Città di Parabiago  
Città Metropolitana di Milano

# CONTRODEDUZIONI ALLE OSSERVAZIONI

## Parere tecnico

Novembre 2020

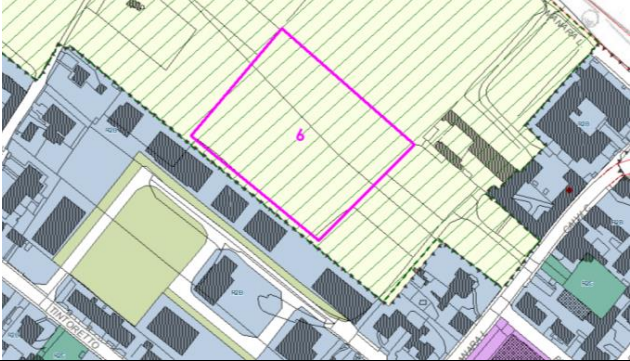
N	PROT.	DATA	RICHIESTA	PARERE TECNICO
3	15922	10/06/2020	La SSVV chiede di rivedere l'impostazione del progetto AT2	NON ACCOGLIBILE Il piano attuativo relativo all'ambito è stato già adottato in variante al PGT vigente e conforme alla Variante generale. Si confermano le scelte del Consiglio Comunale.

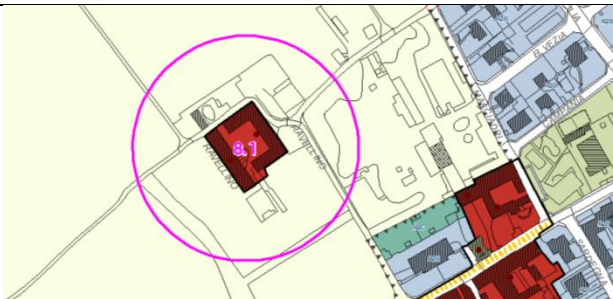
N	PROT.	DATA	RICHIESTA	PARERE TECNICO
5	16759	18/06/2020	interventi in fascia ferroviaria (NTA Art.15)	<p><b>NON ACCOGLIBILE</b></p> <p>In quanto trattasi di potenziale aumento dei fattori di rischio che il principio sotteso dalla fascia di rispetto dovrebbe ridurre.</p>

PGT ADOTTATO	PGT CONTRODEDOTTO
	<p><b>NON ACCOGLIBILE - invariato</b></p>

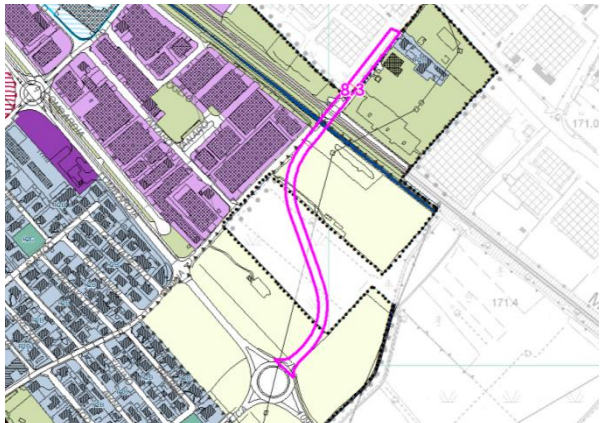
N	PROT.	DATA	RICHIESTA	PARERE TECNICO
8.1	19140	13/07/2020	Si chiede di inserire la cascina Ravellino (foglio 17 mapp.95) nel perimetro del parco del Roccolo con i terreni circostanti al fine di tutelare e valorizzare le aree agricole	NON ACCOGLIBILE I confini del PLIS sono rimasti invariati in virtù di consolidate e ripetute scelte amministrative operate nel corso degli scorsi decenni.

PGT ADOTTATO			PGT CONTRODEDOTTO	
			NON ACCOGLIBILE - invariato	
N	PROT.	DATA	RICHIESTA	PARERE TECNICO

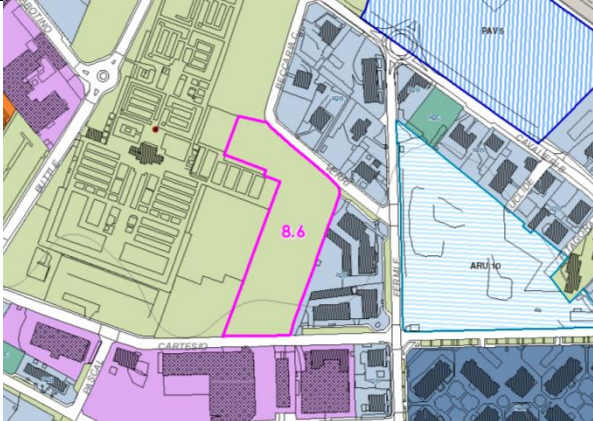
N	PROT.	DATA	RICHIESTA	PARERE TECNICO
8.2	19140	13/07/2020	Si chiede di inserire tutti i terreni agricoli individuati nel PDR1, nel Parco del Roccolo, al fine di tutelare e dimostrare la volontà di volere mantenere e valorizzare tutte le aree agricole presenti nel territorio;	<b>NON ACCOGLIBILE</b> I confini del PLIS sono rimasti invariati in virtù di consolidate e ripetute scelte amministrative operate nel corso degli scorsi decenni.

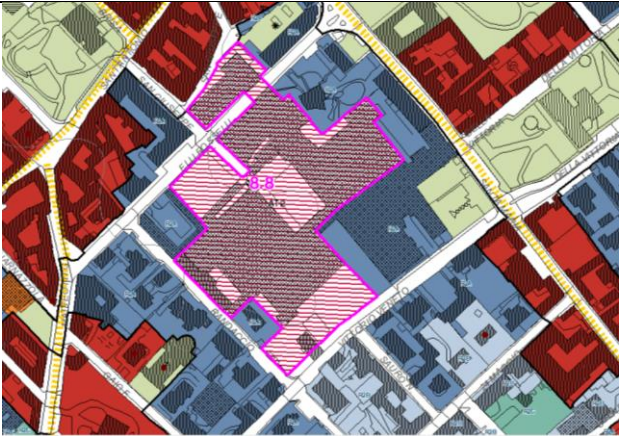
N	PROT.	DATA	RICHIESTA	PARERE TECNICO
8.3	19140	13/07/2020	Si chiede di eliminare le nuove e future infrastrutture previste nel Piano dei Servizi e nel Piano delle Regole in particolare: la tangenzialina di San Lorenzo, la nuova strada che congiunge Via Olona (Parabiago) con Via Ticino (Nerviano)	<b>NON ACCOGLIBILE</b> Trattasi di previsioni infrastrutturali che sono "strategiche" ai sensi del PTR o sono già oggetto di progetti in stato avanzato e pertanto o obbligatoriamente da recepire nel PGT o coerenti con l'assetto sovracomunale della viabilità e funzionali a migliorare la mobilità complessiva.

PGT ADOTTATO	PGT CONTRODEDOTTO
	<b>NON ACCOGLIBILE - invariato</b>

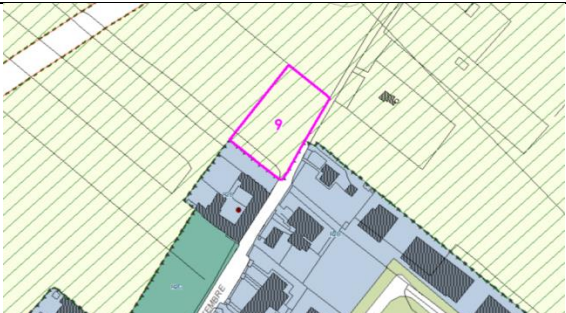
N	PROT.	DATA	RICHIESTA	PARERE TECNICO
8.6	19140	13/07/2020	Si chiede di rivedere la scelta di prevedere la vasca volano ed il soprastante parcheggio su detta area (Via Verri-Cartesio)	NON ACCOGLIBILE Trattasi di previsione consolidata derivante dalla programmazione settoriale che discende da valutazioni tecnico-economiche.

PGT ADOTTATO	PGT CONTRODEDOTTO
	<p><b>NON ACCOGLIBILE - invariato</b></p>

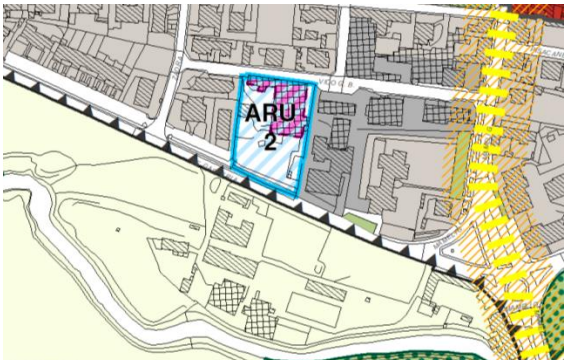
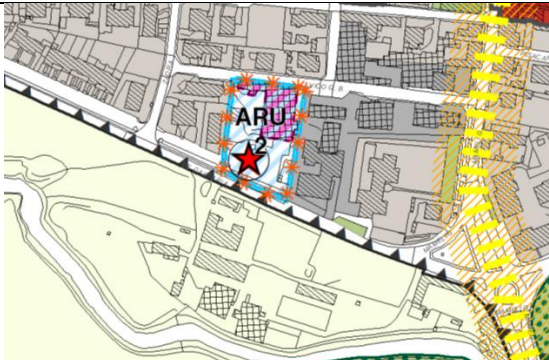
N	PROT.	DATA	RICHIESTA	PARERE TECNICO
24.13	20276	24/07/2020	13. Vi sono molte aree a verde o parcheggio pubblico non individuate a servizi (es. corso Sempione zona via F.lli Bandiera, Via Urbino angolo via Novara, area di via Galeazzi, interna ed esterna;	PARZIALMENTE ACCOGLIBILE si modificano le tavole

PGT ADOTTATO	PGT CONTRODEDOTTO
<p>corso Sempione zona via F.lli Bandiera - Parcheggio</p> 	
<p>Via Urbino angolo via Novara – area verde</p> 	
<p>via Galeazzi</p> 	<p>invariato</p>

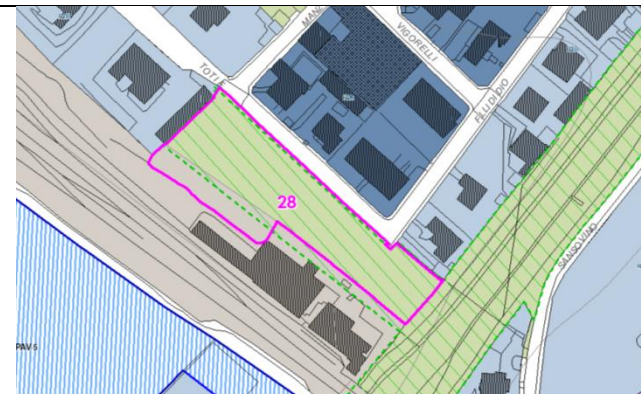
N	PROT.	DATA	RICHIESTA	PARERE TECNICO
25.1	20355	27/07/2020	modifiche alla scheda ARU4: 1) L'altezza massima venga aumentata in modo da rendere possibile la realizzazione di un edificio a quattro piani abitabili fuori terra oltre piloty al P.T. come da sezione schematica allegata "O".	ACCOGLIBILE In omogeneità con gli ambiti circostanti R2A

25.2	20355	27/07/2020	2) Limitare la destinazione ad uso pubblico e/o cessione al solo fronte su Via del Riale sempre con l'impegno di realizzare a scomputo oneri anche la zona a parcheggio sul mapp. n 790, come da planivolumetrico indicativo allegato "E". Le aree mancanti al soddisfacimento di quanto richiesto dalle Norme verranno esattamente quantificate in fase di presentazione P.C.C. e quindi monetizzate al Comune di Parabiago secondo le tabelle allora vigenti. La realizzazione di n.72 posti auto ad uso pubblico globali andrebbe comunque a soddisfare la richiesta di parcheggi pregressi in zona.	NON ACCOGLIBILE Si mantiene la previsione adottata ritenuta funzionale al fabbisogno pregresso e alla struttura urbana esistente.

PGT ADOTTATO	PGT CONTRODEDOTTO
	NON ACCOGLIBILE - invariato

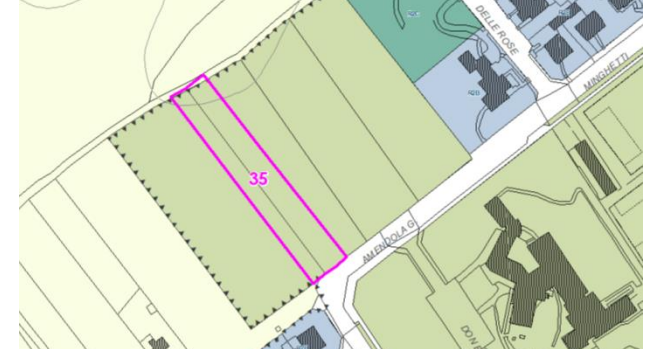
N	PROT.	DATA	RICHIESTA	PARERE TECNICO
33	20417	27/07/2020	chiede che all'ARU 3 venga attribuita una destinazione commerciale <i>(nel PGT adottato non è ARU3 ma AT3)</i> (VEDI OSS. 46)	NON ACCOGLIBILE La destinazione residenziale appare coerente con il tessuto prevalente del contesto.

PGT ADOTTATO	PGT CONTRODEDOTTO
	NON ACCOGLIBILE - invariato

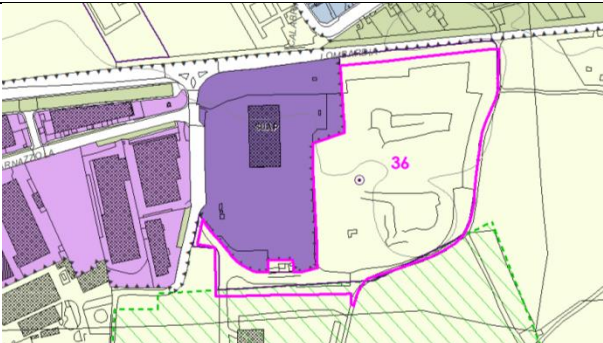
N	PROT.	DATA	RICHIESTA	PARERE TECNICO
34	20418	27/07/2020	chiede che venga restituita la precedente destinazione edificabile residenziale o commerciale – <i>(pendente Ricorso al Consiglio di Stato RGN7353/2016 per l'impugnazione del previgente PGT)</i>	<p><b>NON ACCOGLIBILE</b></p> <p>L'area è parte integrante di un sistema di valenza ecologica che ha come asse portante l'adiacente canale Villorosi (si veda PdS2). E' quasi interamente compreso nella Fascia di rispetto paesistico del medesimo Canale ai sensi del Piano Paesistico regionale. La scelta strategica della variante è stata quella di garantire le aree libere in prossimità dell'asta idrica.</p> <p>L'edificazione non appare pertanto coerente con il principio guida. Si sottolinea infine che tale eventuale trasformazione produce aumento del consumo di suolo ed è quindi in contrasto con i principi ispiratori della Variante.</p>

PGT ADOTTATO	PGT CONTRODEDOTTO
	<p><b>NON ACCOGLIBILE - invariato</b></p>

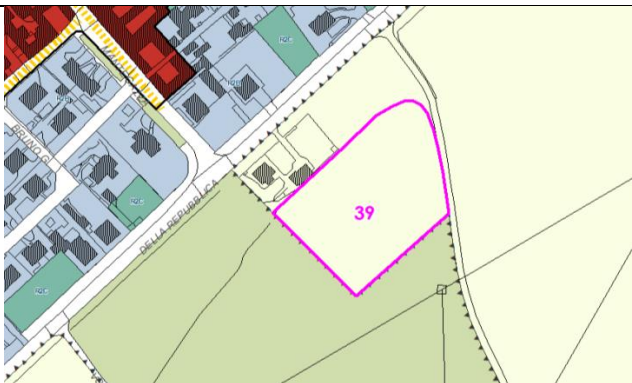
N	PROT.	DATA	RICHIESTA	PARERE TECNICO
36	20556	28/07/2020	chiede che l'area sia riportata a destinazione produttiva. La Città Metropolitana con provvedimento 5320 del 25/07/2019 rinnova l'autorizzazione all'esercizio dell'impianto di trattamento di rifiuti speciali non pericolosi per 10 anni.	<p><b>NON ACCOGLIBILE</b></p> <p>La Variante PGT non modifica la disciplina impressa dai procedimenti provinciali approvati.</p> <p>La suddetta disciplina autorizzativa, rimandando ad un tempo determinato e a specifiche caratteristiche di attività svolta, sottende però ad un principio pianificatorio completamente diverso da quello del PGT che, viceversa, trasforma in via generale e temporalmente definitiva l'area. Ciò premesso la scelta della variante PGT è quella di collegare la specifica area al più ampio contesto rurale, dove l'insediamento in questione (e i contermini) rappresentano un elemento minoritario rispetto alla compattezza degli spazi aperti e alla destinazione agricola prevalente.</p>

PGT ADOTTATO	PGT CONTRODEDOTTO
	<p><b>NON ACCOGLIBILE - invariato</b></p>

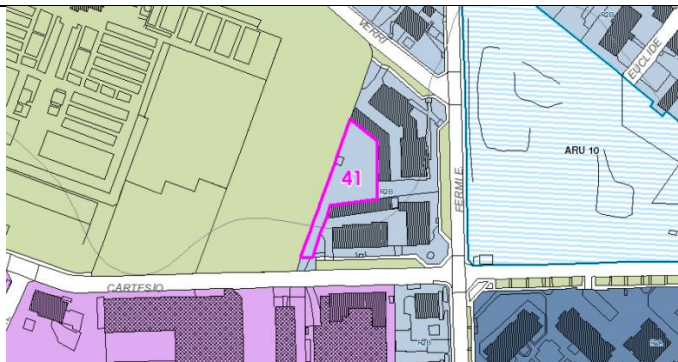
N	PROT.	DATA	RICHIESTA	PARERE TECNICO
39	20562	28/07/2020	chiede il cambio di destinazione da zona agricola a zona per servizi	NON ACCOGLIBILE Non di interesse per l'attuale programmazione dei servizi

PGT ADOTTATO	PGT CONTRODEDOTTO
	<b>NON ACCOGLIBILE - invariato</b>

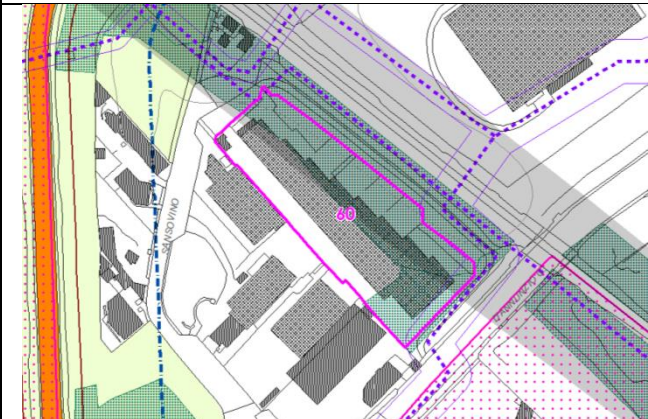
N	PROT.	DATA	RICHIESTA	PARERE TECNICO
57	20774	30/07/2020	Chiede il cambio di destinazione da servizi senza consumo di suolo (Verde) interna al PLIS del Roccolo a ambiti a destinazione residenziale R2C completamente	NON ACCOGLIBILE Produce aumento del consumo di suolo ed è quindi in contrasto con i principi ispiratori della Variante

PGT ADOTTATO	PGT CONTRODEDOTTO
	NON ACCOGLIBILE - invariato
